Centrum výzkumu Řež s.r.o.		Řízený dokument	
Vydání č. 1	DPP 8400.21		Účinnost od:	
Revize č. 0			Výtisk č.	
Úroveň: III	stupeň utajení: bez utajení			
Podkladová dokumentace hlášení jiné změny: Náhrada měřičů tlakové difference ve vybraných okruzích systému MaR reaktoru LVR-15				
Schvalovací doložka	Funkce, útvar	Jméno	Datum	Podpis
Zpracoval:	ŘS 8400	Ing. Ján Milčák		
Garantuje:	ŘS 8400	Ing. Ján Milčák		
Ověřil:	Manažer jakosti	Ing. Michal Moravec		
Schválil:	ŘS 8400	Ing. Ján Milčák		
Vydal 8400 dne:26.4.2018

Dokument popisuje připravovanou změnu v oblasti vybraných okruhů systému MaR reaktoru LVR-15 a je zpracován jako podklad ohlášení jiné změny v souladu s vyhláškou č.21/2017 Sb. paragraf 10.

6.3.2. Změny v zapojení v rámci první etapy

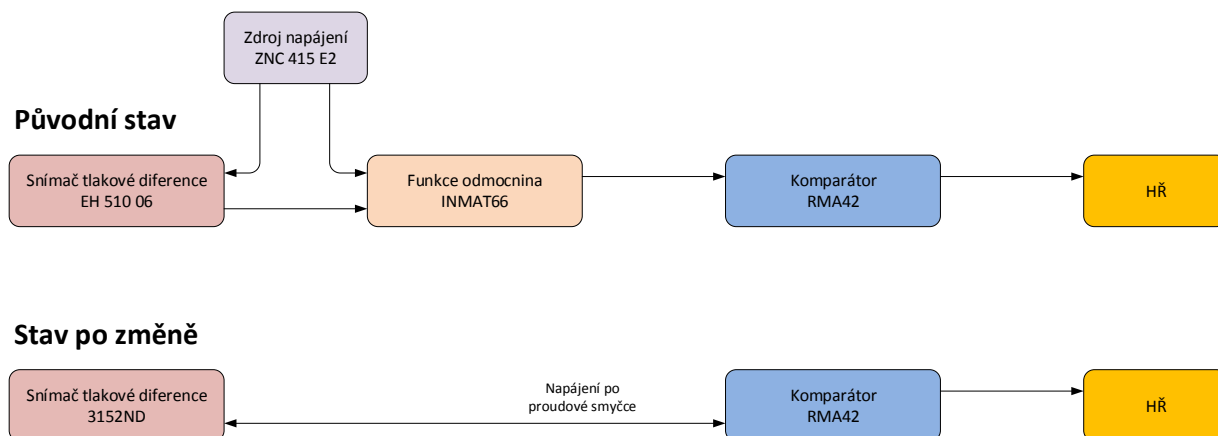
Nově budou snímače připojeny stávající kabeláží přímo na vyhodnocovací přístroje SOŘ (RMA42), z nichž budou po signálové lince 4-20mA i napájeny.

Elektrické připojení snímačů zůstane stávajícími kabely WMxxx/H1, které budou převedeny ze zdrojů ZNC přímo do sdužovací skříňky MS11m a připojeny na svorkovnici signálového kabelu na velín. Příslušné zdroje ZNC a kabely mezi nimi a MS11m budou zrušeny

Přístroje pro snímání tlaku a průtoku budou umístěny ve stávajícím rámu ve VK1, na místě původních snímačů. Budou v provedení bez ventilové sady. Pomocí redukce budou připojeny na stávající impulsní potrubí. Funkce stávající třicestné ventilové soupravy zůstane zachována.

6.3.2.2. Změny zapojení snímačů pro okruhy L002H a P0036H

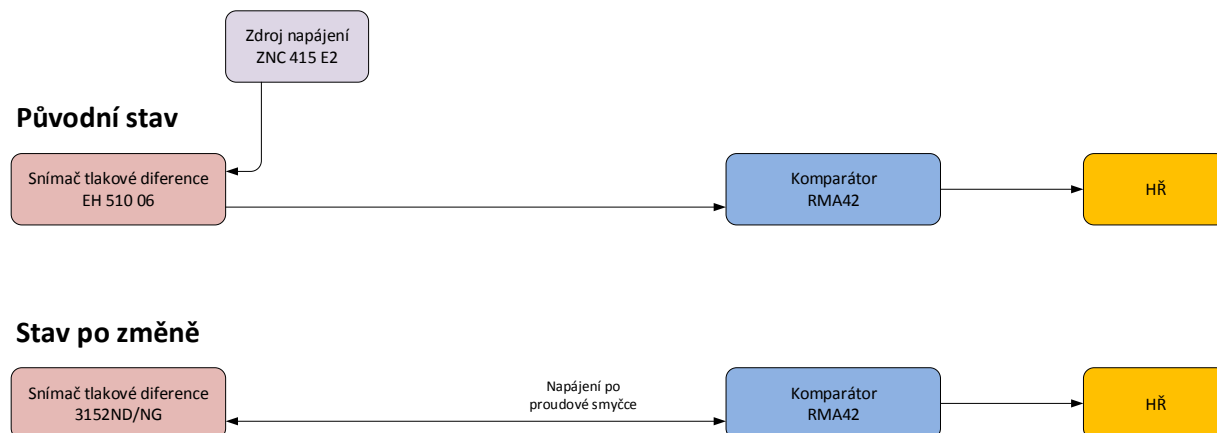
U ostatních signálů bude pouze změněno napájení snímačů na napájení po proudové lince.
